## Schalltechnisches Gutachten „Neubau Rader Hochbrücke“

## **Stellungnahme der Gemeinde Borgstedt zum Planfeststellungsverfahren „Ersatzbauwerk Rader Hochbrücke“**

## Baustraßen

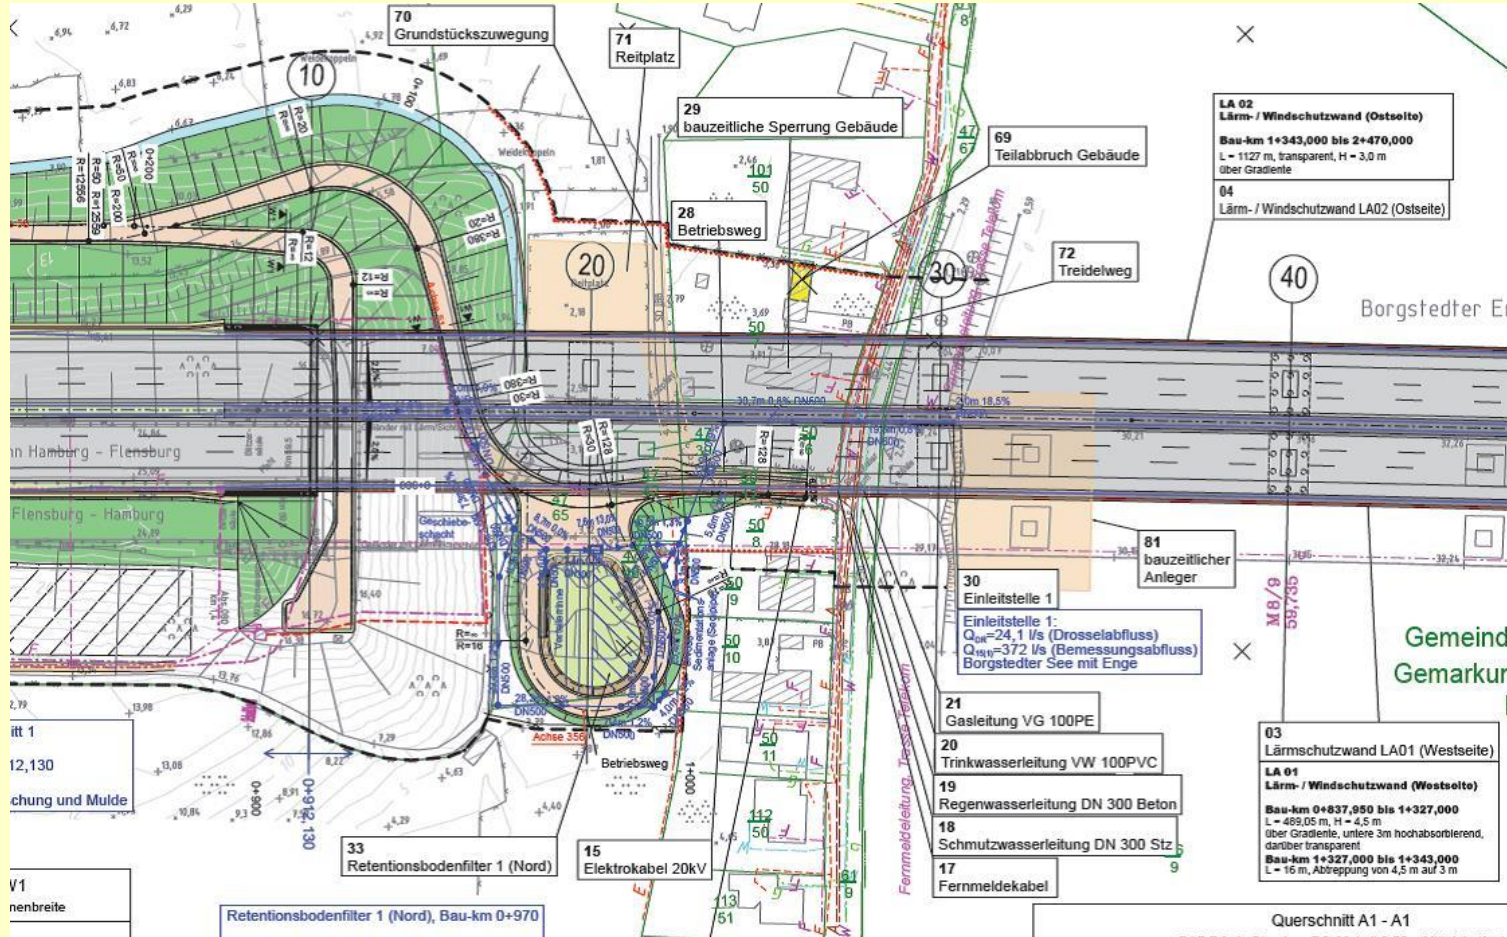
- ✓ Baustelleneinrichtungsfläche am Treidelweg in Borgstedt
- Baustelleneinrichtungsfläche liegt in direkter Nachbarschaft zur Wohnbebauung (Treidelweg). Betrieb eines Radladers für 8Std/täglich mit Schalleistungspegel 105dB(A) als Berechnungsgrundlage. Dieser Wert könnte überschritten werden (z.B. Verladung Bauschutt). Bzw. könnte durch weitere immissionsrelevante Geräusche beim Brückenbau verstärkt werden. Geräuschbelastung sollte insgesamt berücksichtigt werden.

- ✓ Betrieb auf der Baustraße am Treidelweg
- Schalleistungspegel von 105dB(A) für den Betrieb auf der Baustraße (LKW, Tieflader, Sattelschlepper, Transportbetonmischer, Radlader) erscheint zu niedrig. Einrichtung der Baustraße wurde nicht untersucht. Außerdem impulshaltige Geräusche beim Überfahren von Unebenheiten. Nachbessern
